ZNAK SPRAWY: IG.ZP.271.7.2020.

Dobudowa sali gimnastycznej do budynku szkoły podstawowej w Klukowej Hucie

**Wyjaśnienia nr 1 treści SIWZ
Modyfikacja treści SIWZ**

Poniżej przykładowa konstrukcja podłogi jako wzorzec:

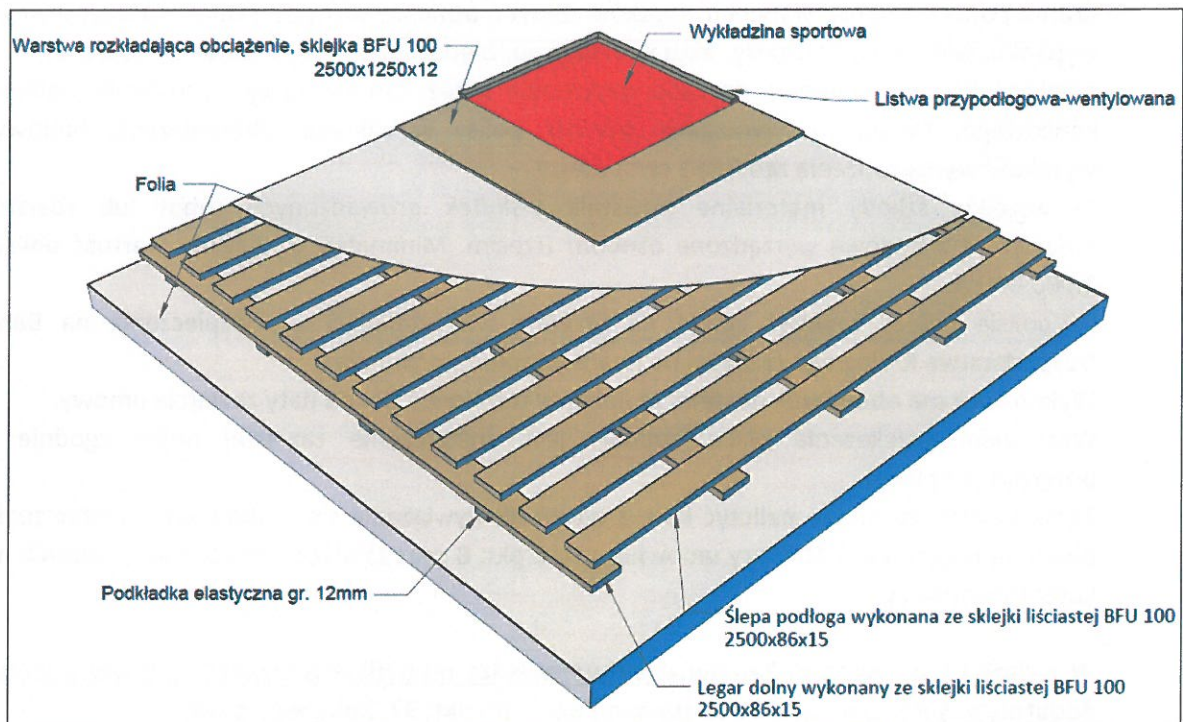
Uwaga: Zamawiający zmienia Opis przedmiotu zamówienia poprzez zmianę rodzaju podłogi sportowej. Zamawiający rezygnuje z podłogi drewnianej. W cenie należy ująć posadzkę sportową PCV wg opisu poniżej.

- II. W zakresie opisu przedmiotu zamówienia Zamawiający wprowadza następującą modyfikację: Zamawiający wymaga wykonania posadzki Sali o konstrukcji punktowo i powierzchniowo elastycznej z wykładziną sportową PCV gr. minimum 7 mm. Konstrukcja ze sklejki, podwójnie legarowanej na podkładkach elastycznych.

1. podłoże betonowe
2. warstwa folii izolacyjnej stabilizująca wilgoć
3. podkładka sprężysta gr.12mm
4. ruszt podłużny ze sklejki BFU 100 o wymiarach 15 x 85 mm, ułożony w rozstawie osiowym co 418 mm
5. ruszt poprzeczny ze sklejki BFU 100 o wymiarach 15 x 85 mm, ułożony w rozstawie osiowym co 138 mm
6. warstwa sklejki BFU 100 gr. 12mm
7. nawierzchnia sportowa, wykładzina sportowa PVC gr. min. 7 mm
8. listwa wentylacyjna

Uwaga: Wykonawca może zaproponować system legarowany w innych rozstawach, pod warunkiem, że jest w całości wykonany ze sklejki liściastej (BFU100) oraz posiada pełną zgodnością z normą EN14904.
